## **Autorité environnementale**

# **Avis délibéré de l'Autorité environnementale relatif à la ZAC Satory-Ouest à Versailles (78)**

**n°Ae : 2017-34**

Figure 5 : Synthèse des enjeux liés aux milieux naturels. Source : étude d'impact

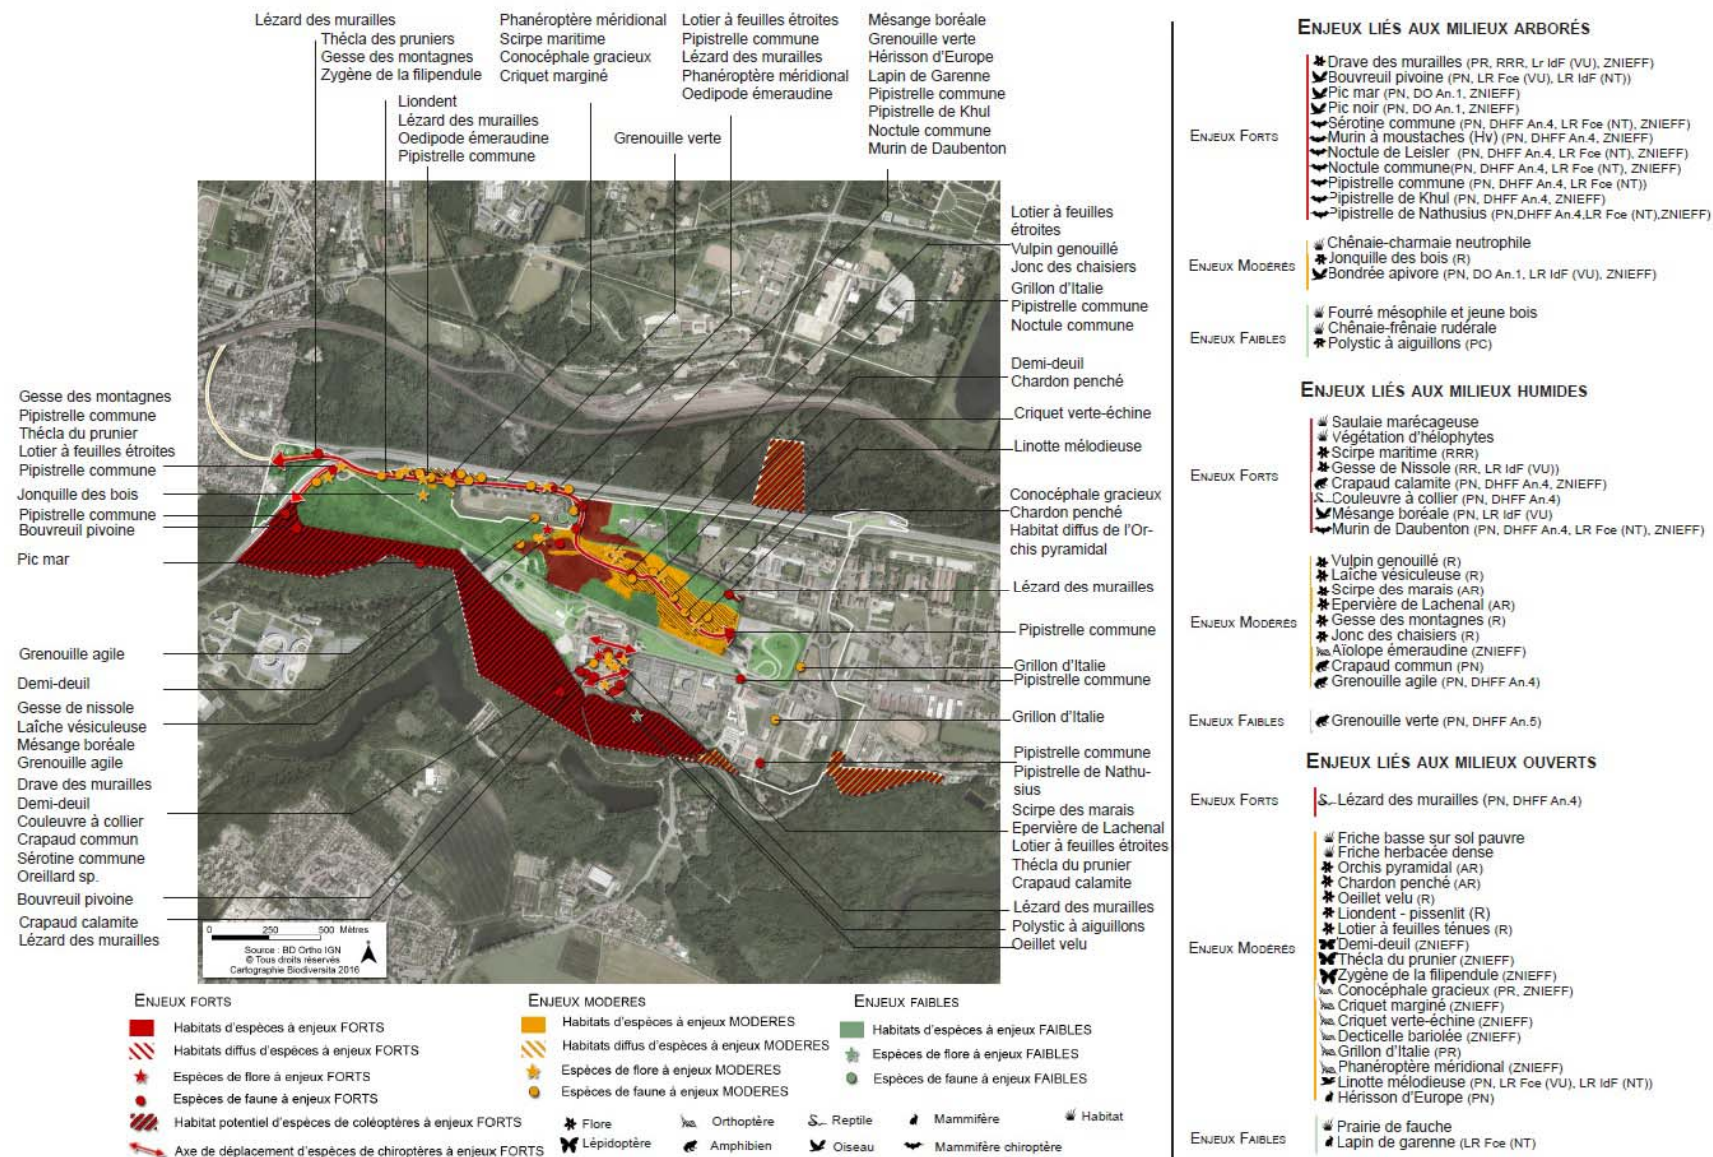
Une carte de synthèse (page 87 – reprise figure 5) fournit une compilation très riche des informations issues des inventaires réalisés.

Elle permet notamment d'identifier les secteurs du périmètre d'étude qui présentent les enjeux les plus importants (principalement les espaces boisés et le centre du champ de manœuvre), ainsi que la liste des espèces protégées susceptibles d'être affectées par le projet.
